H4-CA-219-R01

# 浜岡原子力発電所 敷地の地質・地質構造（コメント回答） 補足説明資料

# 審査会合・現地調査におけるコメント一覧（未回答分）

T.P.-13.5mの断層分布

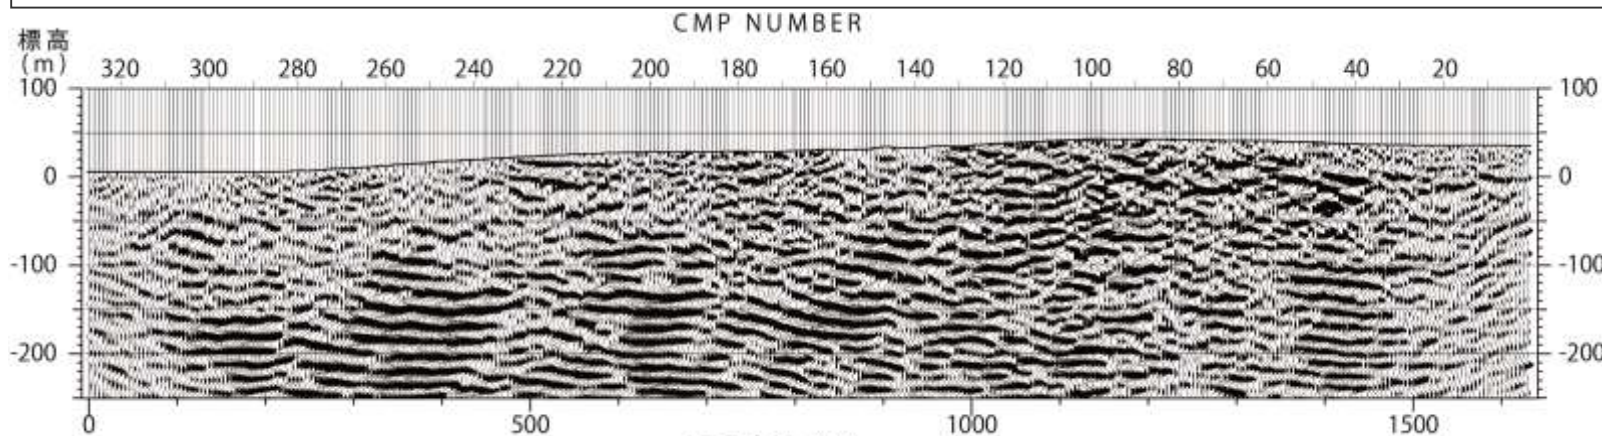
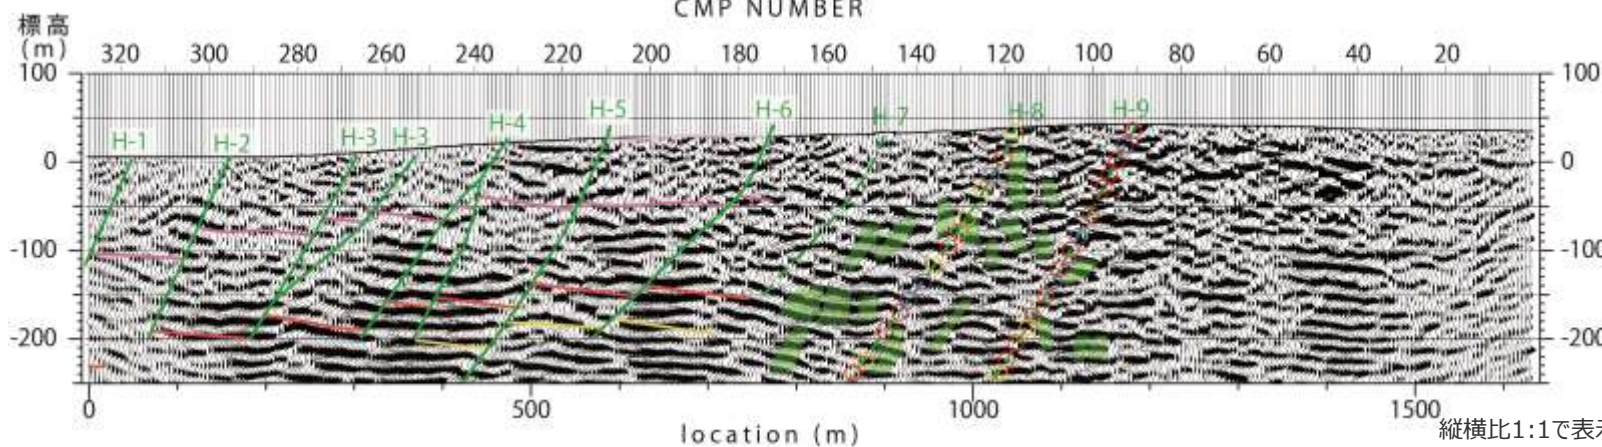
- H-8, H-9断層の平面分布について, 反射記録におけるH断層系の解釈も含めて検討すること。

- 本測線のCMP80～170程度において、標高-250m程度以浅の反射面は比較的明瞭である。これら明瞭な反射面には、比較的整然と連続する反射面群が断続的に認められる。それら反射面群を地表付近から深部にかけて直線状に分断する「南傾斜の明瞭な不連続面」（反射面の消失、断裂及び顕著な屈曲のいずれかが直線状に連続すると解釈できるもの）が認められ、これらはH-8及びH-9断層であると考えられる。
- 本測線で推定されるH-8及びH-9断層も、150m程度の間隔で分布し、傾斜は60°程度である。
- それらの断層の水平断面(T.P.-13.5m)におけるH-8及びH-9断層のCMPは、それぞれ123付近、96付近にあたり、この地点付近を通過するようH-8及びH-9断層の平面分布を推定した。

# 大深度ボーリングNo.5孔の柱状図において、“地層混交帯”とされている 深部の断層の解釈（深度 420.30 ~ 423.56m）

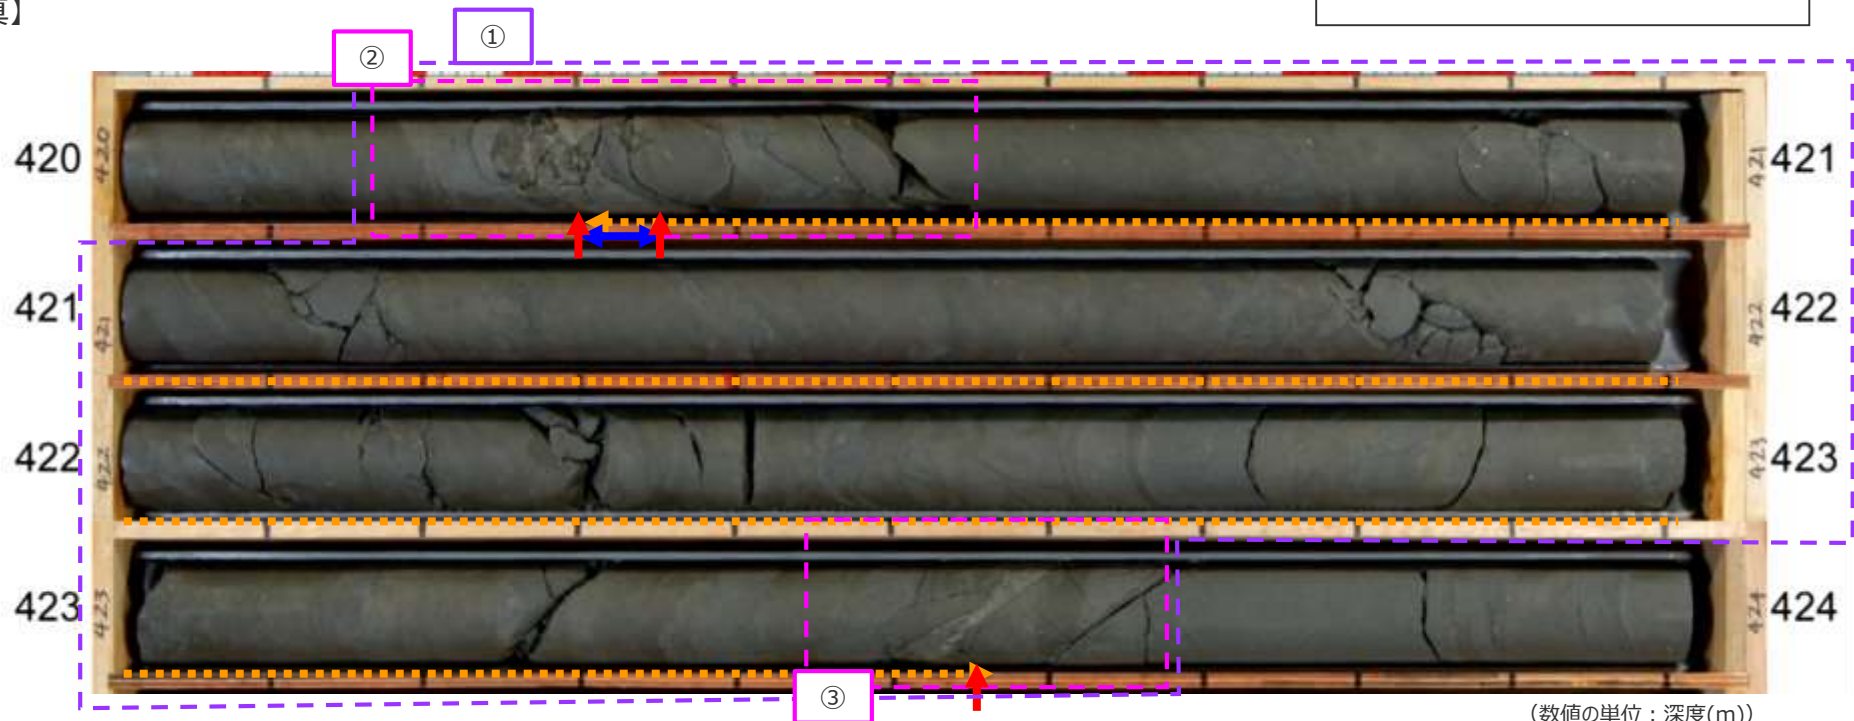
- 深部の断層がH断層系と同性状の断層ではないとする解釈について、一次データである柱状図の記載を、その後の解釈によって変更するのであれば、スケッチなどを用いた詳細な検討内容を示すこと。

- 420.30m~423.56mの区間を“地層混交帯”とし、上部の420.30m、下部の423.56mそれぞれに開離型断層としている。
- 以下、①地層混交帯部、②断層部（上側）、③断層部（下側）それぞれについて、詳細を確認する。

36H01断層 露頭写真

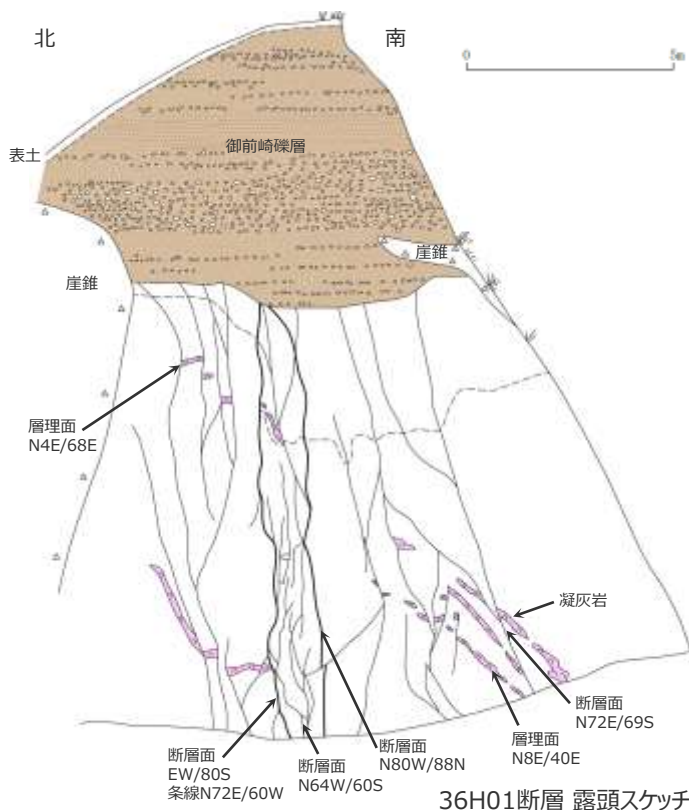
- 36H01断層はH断層系と同じ地質学的場で形成された、との新規規制基準適合性に係る4号炉設置変更許可申請書における記載について、同断層が今回示されたH断層系が分布しないとする地域に位置していることとの関係を説明すること。

- 新規制基準適合性に係る4号炉設置変更許可申請書（以下、申請書という）に記載している36H01断層は、敷地東方約3.5kmの御前崎市白羽付近に露頭が認められ、相良層の下部と考えられる泥岩層内の断層である。（当該断層露頭は現存していない。）
- 36H01断層は、その性状から流動的な変形を生じるような未固結～半固結状態地盤において形成されたと考えられ、この点においてH断層系と類似している。
- しかし、36H01断層が認められるのは、敷地表層の砂岩泥岩互層及び敷地深部の砂岩比率の高い相良層よりもさらに下位の泥岩層であり、この層位関係を考慮すれば、断層形成時に流動的な変形を生じるような未固結～半固結状態にあった期間は、H断層系の母岩である砂岩泥岩互層と36H01断層の母岩である泥岩層では異なることから、H断層系と36H01断層の形成時期は異なり、両者は連続する断層ではないと考えられる。（詳細は次頁参照）
- なお、敷地周辺における調査結果から、36H01断層は、「震源として考慮する活断層」には該当しない。
